Le présent **addenda**, comportant 4 pages (incluant les annexes) modifie les documents de soumission de la façon suivante :

1	2024/12/06	ÉMIS POUR ADD-02	PS
No.	Date	Description	Par

VUE EN PLAN -
DALLE ÉQUIPMENT

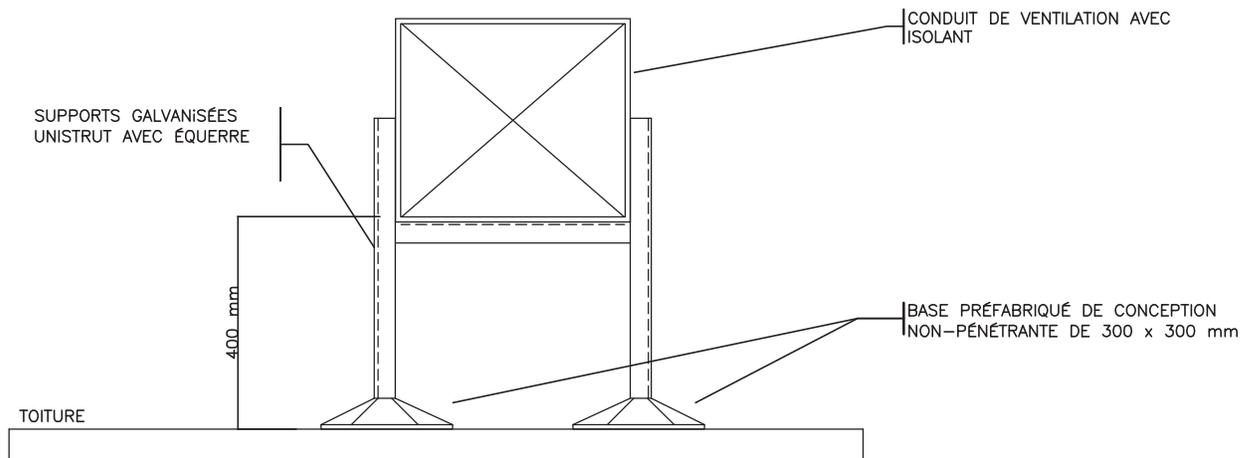
1. En lien avec la réponse 3.1.2 de l'addenda 1, vous ne pouvez pas émettre des plans de structure qui ne fonctionnent même pas avec les équipements spécifiés en mécanique. Il faut au minimum que les dimensions de la dalle/clôture au plan fonctionnent avec ce qui est spécifié en mécanique. Si l'entrepreneur décide d'aller avec des équipements autres que ceux spécifiés, à ce moment il devra confirmer les dimensions. Sinon, ce n'est pas un appel d'offres qui est équitable puisque ça l'affecte plusieurs corps de métier (excavation, béton, clôture et mécanique) qui ne travaille pas avec les mêmes informations.

Réponse : Voir la vue en plan de la dalle en annexe.

DÉTAILS DES CONDUITS À L'EXTÉRIEUR (TOIT)

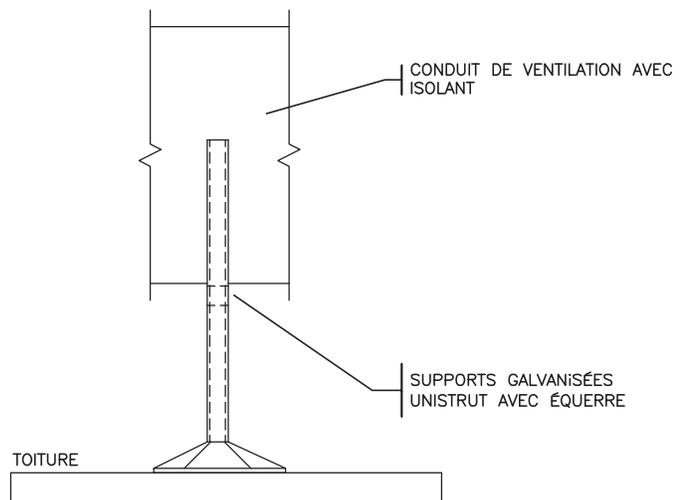
1. En faisant référence au plan mécanique M-580, il est stipulé comme quoi des dormants de 150mm x 150mm x 1200 mm doivent être installés sous les supports de conduits. Nous considérons comme quoi ces dormants seront des 6po x 6po x 48po en bois, couchés sur la toiture à membrane existante. Serait-il possible SVP de préciser l'ancrage de ces dormants à la toiture existante ainsi que la couverture attendue une fois le dormant installé?

Réponse : Aucun dormant requis. Prévoir des bases de support tel que Ecofoot Quickframe 120 ou équivalent. Voir détail révisé en annexe.

- SUPPORT PRÉFABRIQUER. INSTALLATION SELON LES RECOMMANDATIONS DU FABRIQUANT.
- RÉFÉRER AU DEVIS POUR L'ISOLATION DES CONDUITS DE VENTILATION INSTALLÉS À L'EXTÉRIEUR (DEVIS SECTION 233113).
